con la presente si inviano le Osservazioni contro il Progetto di un impianto eolico codice procedura ID_VIP/ID_MATTIM: 1269 denominato

"Pitigliano" ubicato nei comuni di Pitigliano (GR) e Sorano (GR) costituito da 20 (venti) aerogeneratori di potenza nominale 7,0 MW per un totale

Modulo per la presentazione delle osservazioni per i piani/programmi/progetti sottoposti a procedimenti di valutazione ambientale di competenza statale

TESTO DELLE OSSERVAZIONI

Immagine 1. Vincoli ex art. 136 del CBC dal PIT della Regione Toscana e zona approssimativa dove è progettato l'impianto industriale.

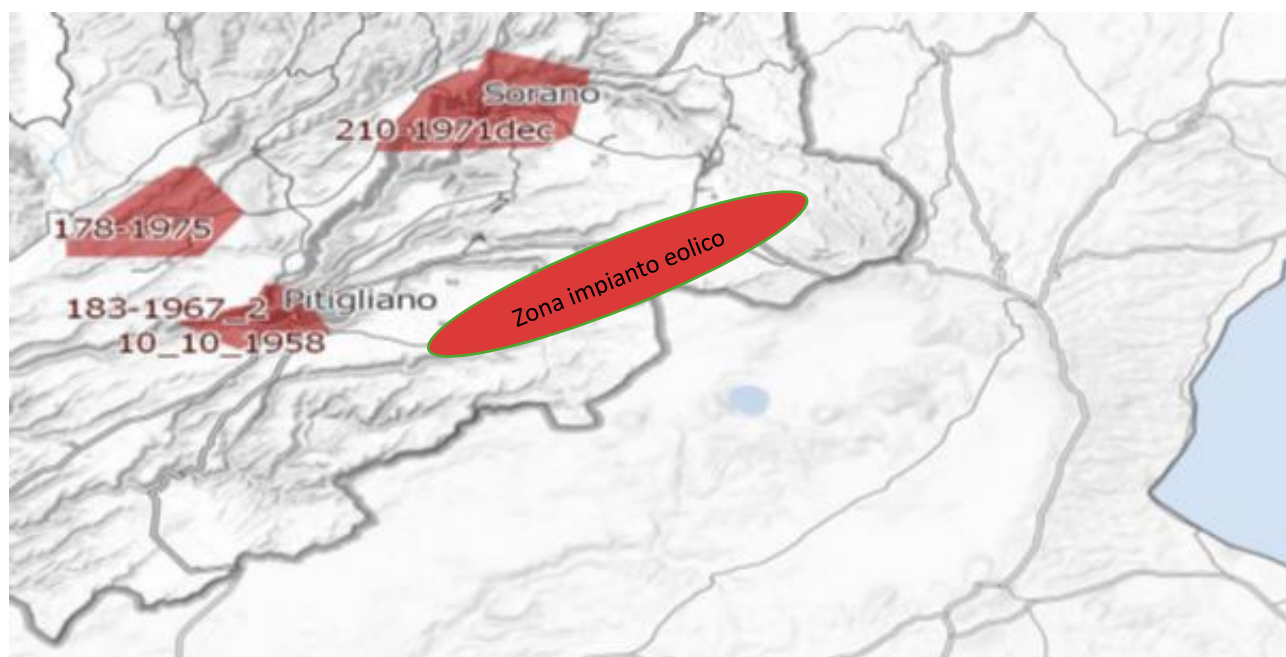
Al contrario si evidenzia che l'impianto eolico industriale citato non solo ricadrebbe con tutti e 20 gli aerogeneratori all'interno delle fasce di rispetto di 3 km di due vincoli paesaggistici di notevole interesse pubblico esistenti nella Regione Lazio e con una parte di essi nel vincolo paesaggistico del Centro abitato di Sorano (GR) quindi in aree non idonee all'installazione di impianti di energia rinnovabile. Addirittura, alcuni aerogeneratori sarebbero ubicati a poche centinaia di metri dai perimetri dei due vincoli paesaggistici laziali ex art 136 del CBC.

Inoltre, come sostiene la Proponente parte dell'impianto si verrebbe a trovare a 3,5 km dal centro abitato di Sorano. Infatti, tre degli aerogeneratori WTG 08, 09, 10 sono addirittura all'interno delle fasce di rispetto dei 3 km del suo vincolo paesaggistico di notevole interesse pubblico ex art 136 del CBC. Si evidenzia che così si crea

un'ulteriore incompatibilità con la tutela del Paesaggio.

Immagine 3. Cumulo di una parte di impianti eolici, fotovoltaici e geotermici industriali in progettazione ed esistenti intorno all’eolico industriale “Pitigliano”.

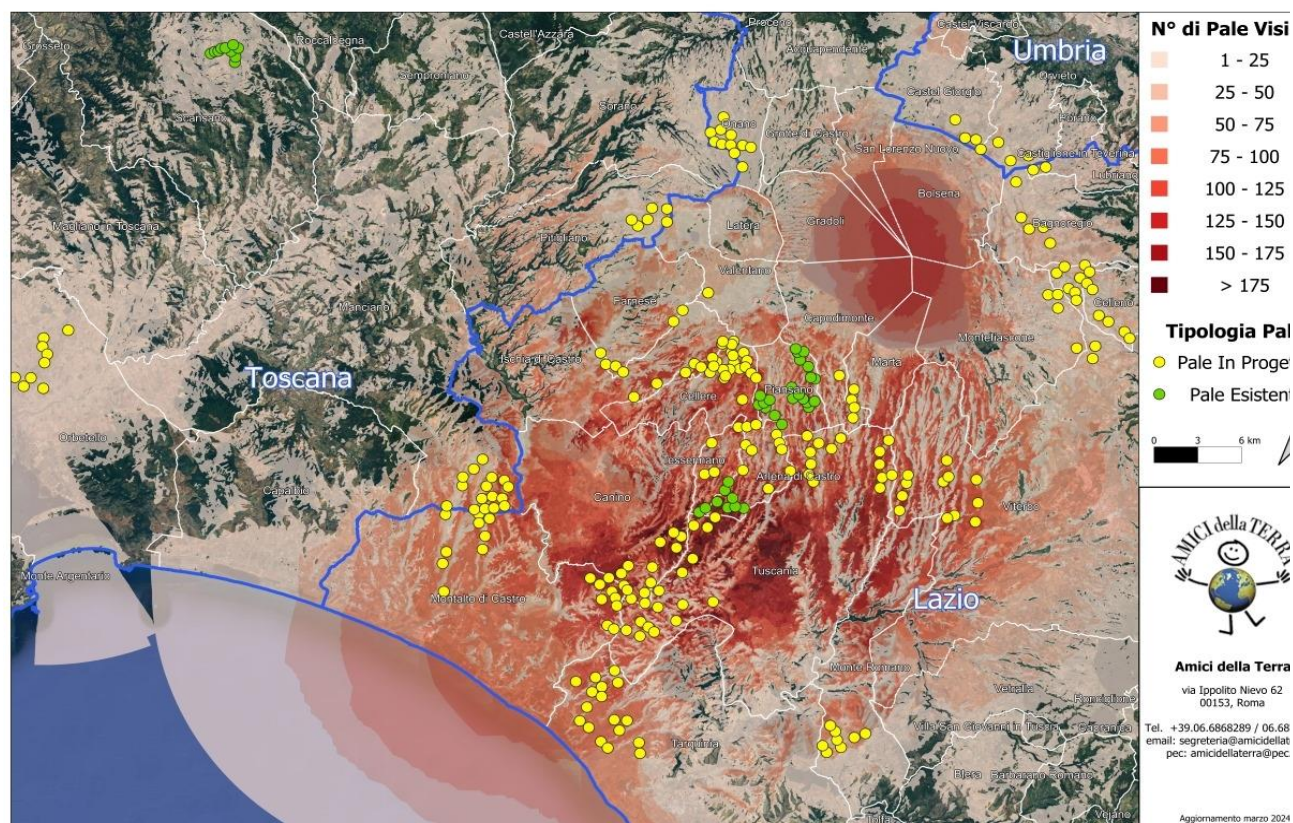
Beni Culturali “*Ambito paesaggistico, geologico e geomorfologico dell’orlo della caldera di Latera ...*” Non vengono nemmeno citati gli impianti eolici in progetto al MASE, il “Rempillo” (6 aerogeneratori) e un altro in verifica amministrativa di 14 aerogeneratori e 72, 6 MW. Ad oggi nei territori di Pitigliano, Sorano e in quello limitrofo potenzialmente potrebbero essere insediati 40 aerogeneratori alti 200 metri e larghi 170. Ma la proponente non cita neanche altri impianti che creerebbero il cumulo e quindi maggiore impatto. Infatti, sul territorio della “Città del Tufo” (Sorano e Pitigliano) impatterebbero anche l’impianto eolico “Montarzo” di Onano con 13 aerogeneratori con le dimensioni ricordate, l’altro eolico industriale nel territorio di Valentano con sette aerogeneratori (stesse dimensioni), gli impianti di Farnese con un minieolico di 3 Torri alte 60 metri già installate in località Poggio del Crognolo e l’impianto eolico industriale “Vallerosa” (7 aerogeneratori alti 200 metri e larghi 158 metri) in procedura VIA presso la Regione Lazio. Inoltre, altri impianti del minieolico già presenti a Valentano, Cellere e Piansano e due progetti eolici industriali con le stesse dimensioni (200 m x 170 m) nel Comune di Ischia di Castro. La valutazione del cumulo non prende neanche in considerazione gli impianti industriali di fotovoltaico e agrivoltaico in progetto a Farnese, Valentano, Ischia di Castro, Cellere. L’impianto geotermico in procedura Via al MASE, progettato nella Caldera di Latera. Quindi è stata effettuata una valutazione del potenziale impatto cumulativo non veritiera a dispetto di quanto affermato dalla proponente che sostiene di aver preso in considerazione uno spazio di 10 km intorno al suo impianto per gli impatti che si creerebbero.

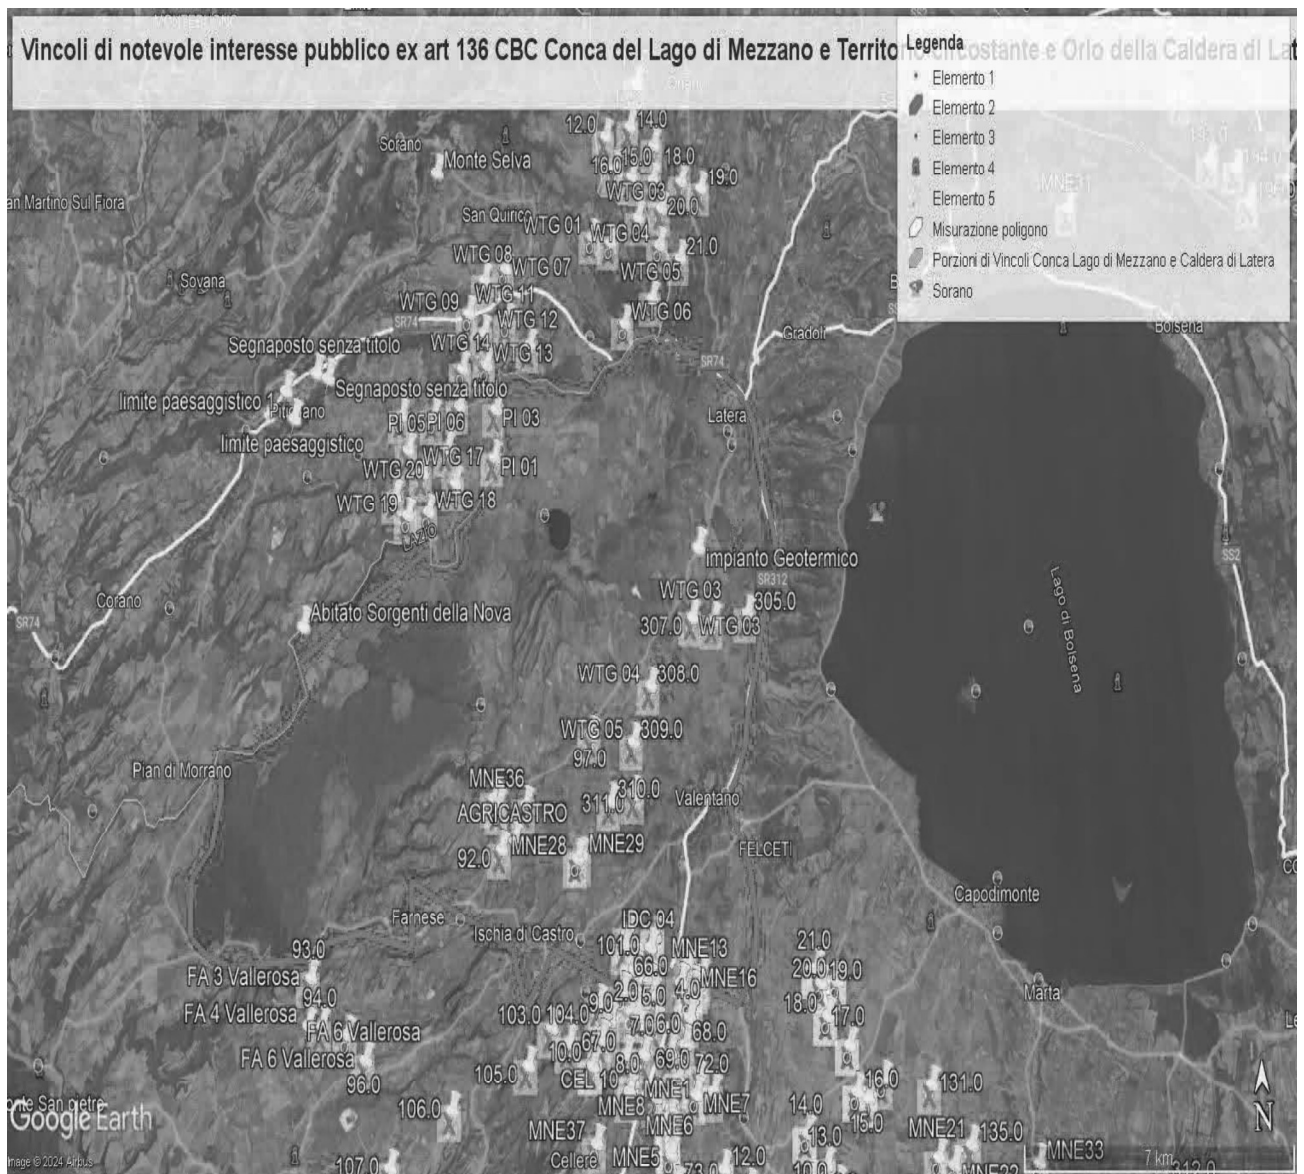
ma nelle sue immediate vicinanze (a soli 100 metri i primi due aerogeneratori) oltre ad impattare sul territorio e sulle economie di cinque Comuni del Lazio (Farnese, Onano, Latera, Valentano, Grotte di Castro e Gradoli) si trova nelle fasce di rispetto dei Beni di notevole interesse pubblico come si è evidenziate nelle Osservazioni precedenti e crea degli impatti negativi anche sui beni naturalistici come verrà dettagliato nell'Osservazione relativa alla Vinca. Inoltre, andrebbe a sommarsi al già enorme cumulo di impianti eolici e fotovoltaici e geotermici che creano una elevata criticità ambientale nella provincia di Viterbo e interferiscono anche con il territorio toscano come si può vedere dalle varie immagini dell'Allegato n. 1.

IMMAGINE n. 2 Impianto eolico industriale “Pitigliano” e distanze aerogeneratori dai Vincoli della Conca del Lago di Mezzano...

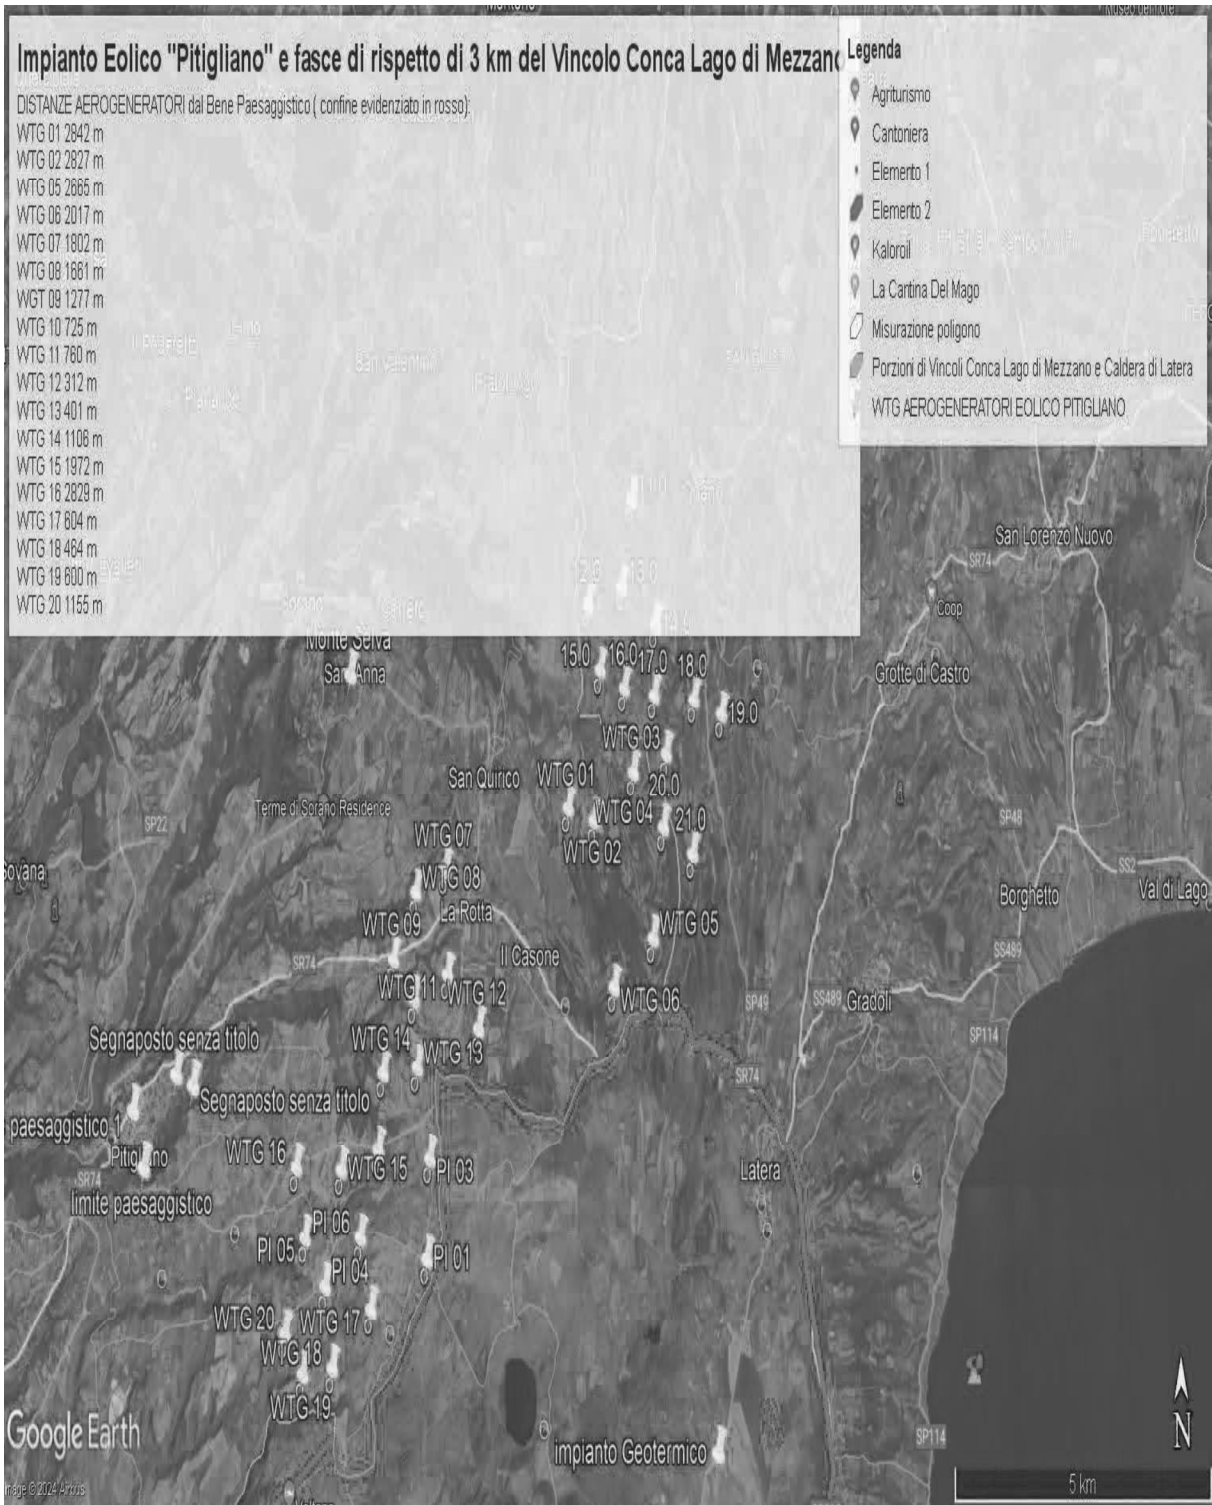
Come è illustrato nell'immagine si ribadisce che l'impianto industriale "Pitigliano" ricade completamente all'interno delle fasce di rispetto dei due vincoli di notevole

interesse pubblico e lambisce quelle di un terzo vincolo e quindi come affermato dal Consiglio di Stato nelle sentenze citate, l'impianto è insediato in area non idonea ai sensi dell'art. 20 comma 8 lettera c quater del D.Lgs. n. 199/2021 e ss.mm.ii al contrario di quanto sostiene la proponente.

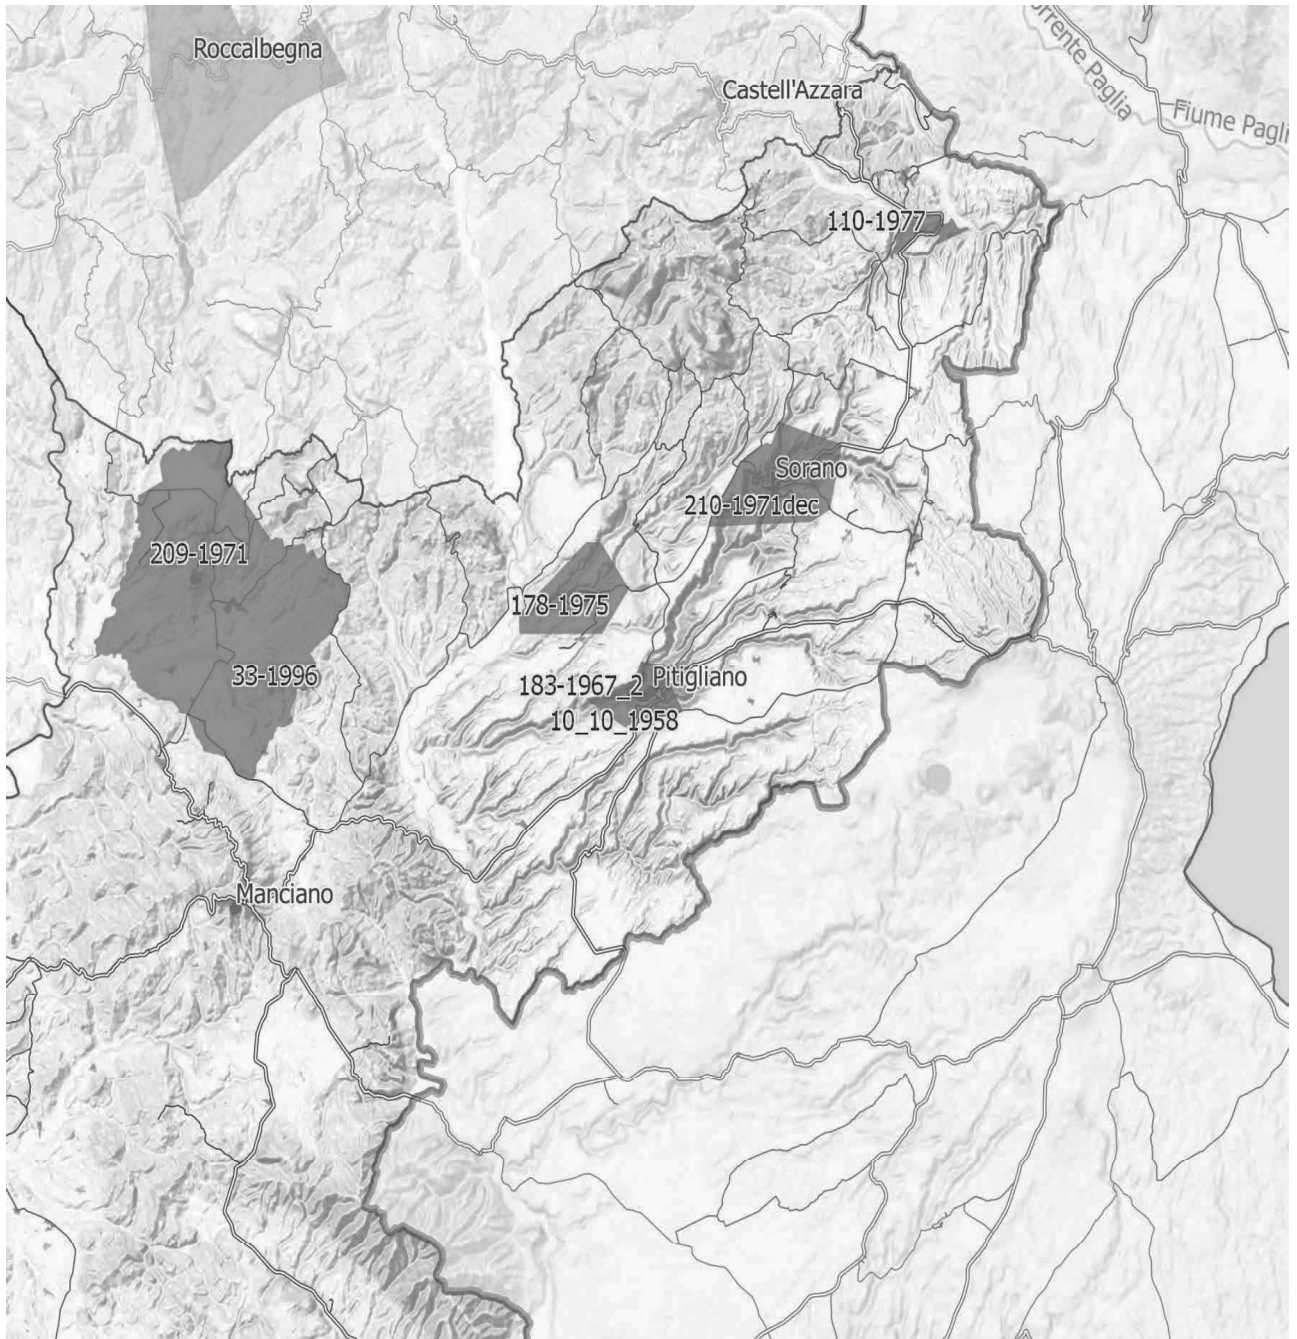
IMMAGINE n. 4 Si evidenzia che i tre aerogeneratori WTG 07, WTG 08 e WTG 09 impattano con il vincolo paesaggistico di notevole interesse pubblico del Centro Storico di Sorano. Il WTG 07 si troverebbe a 2828 m, WTG 08 2504 e WTG 09 2990. Il cavidotto dell'impianto invece impatta in buona parte del Vincolo paesaggistico ex art. 136 del CBC del Centro Storico di Pitigliano.

IMMAGINE n 5. Mappa eolici elaborata dall'Associazione Amici della Terra. La mappa evidenzia il cumulo degli impianti tra Lazio e Toscana.

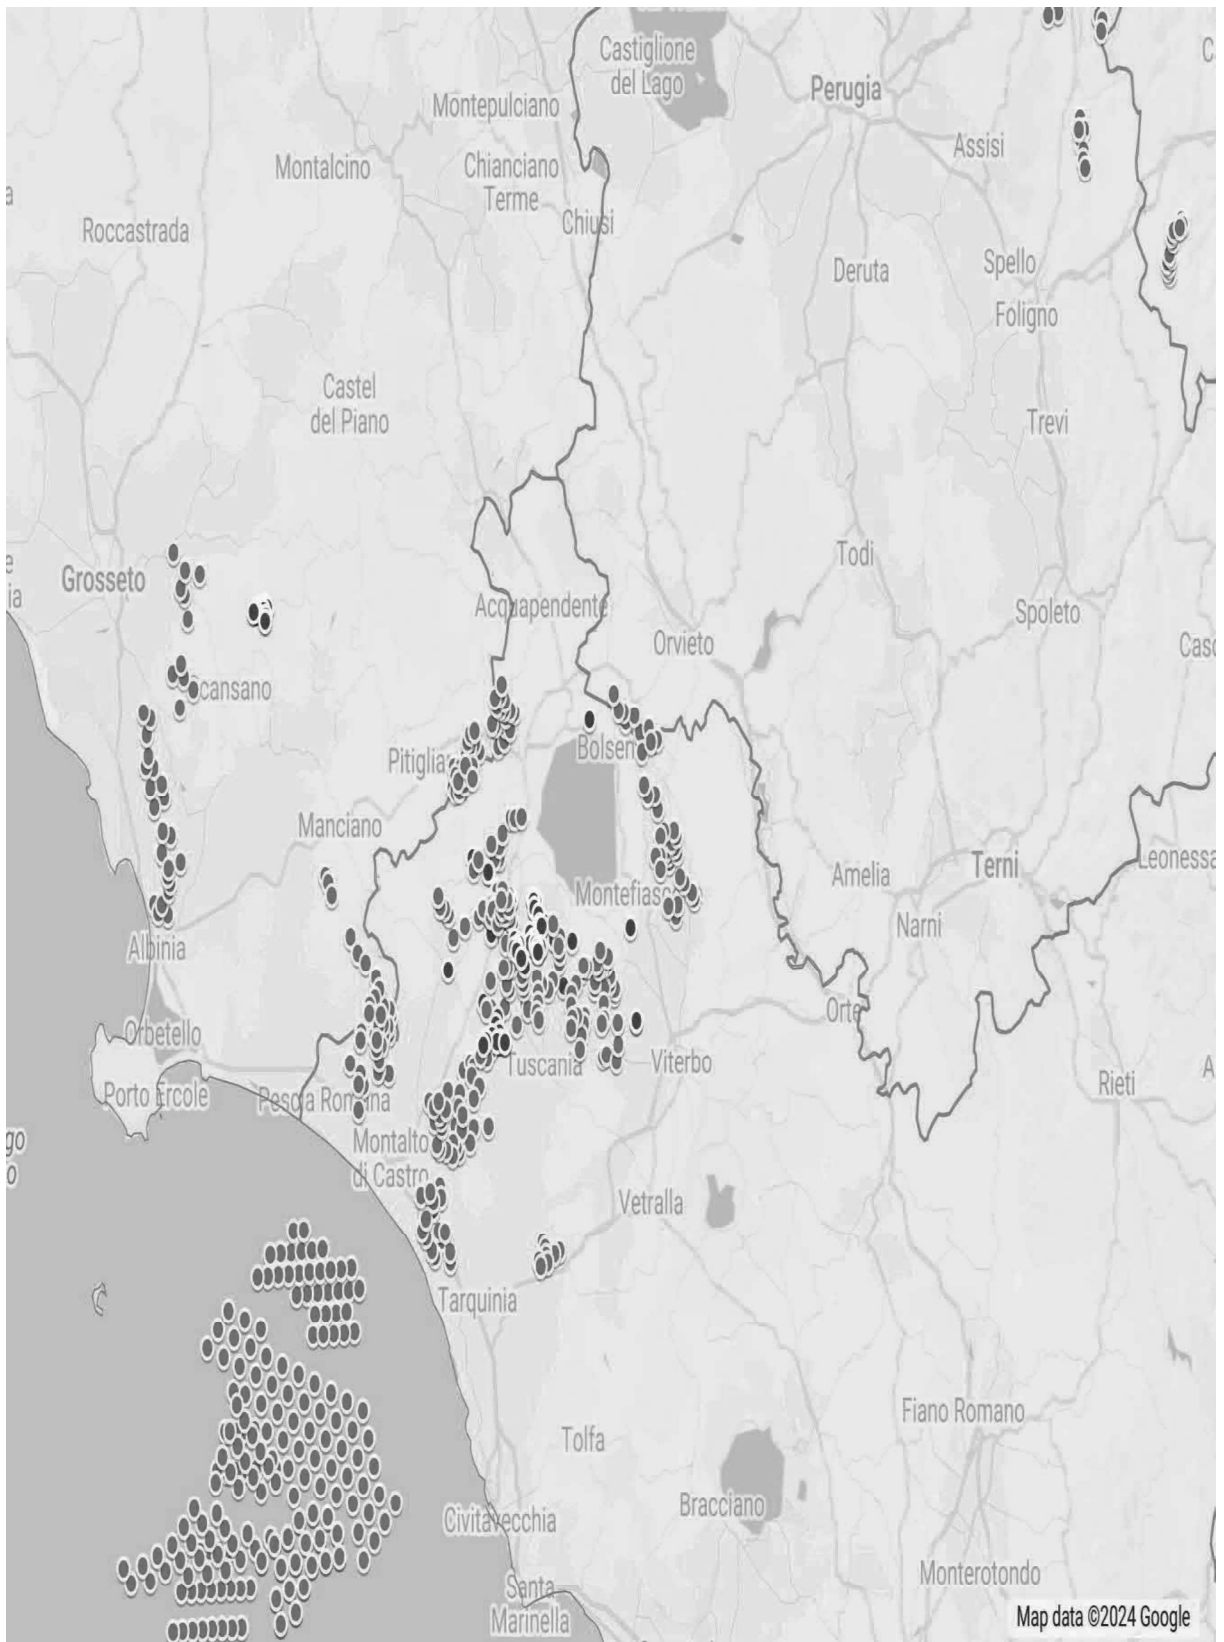
Riguardo al cumulo degli impianti FER, le mappe prodotte dalla proponente riguardano, come già evidenziato, soltanto una parte molto piccola degli impianti FER dell'area intermedia e vasta e in particolare di quelli eolici che contribuiscono a creare un notevole cumulo e la saturazione del territorio tosco laziale. Riguardo al cumulo dei soli impianti eolici si riporta la mappa dell'intervisibilità degli impianti eolici elaborata dall'Associazione nazionale “Amici della Terra”.

Se agli impianti eolici rappresentati qui sopra che non comprendono sia l'impianto eolico Pitigliano e le altre 14 pale del progetto eolico in verifica amministrativa sempre nel territorio di Pitigliano si aggiungono i migliaia di ettari (7000 fin'ora) di territorio occupato dagli impianti fotovoltaici e agrivoltaici e dalle altre tipologie appare chiaro il numero spropositato degli impianti FER nella bassa toscana e nella Tuscia.
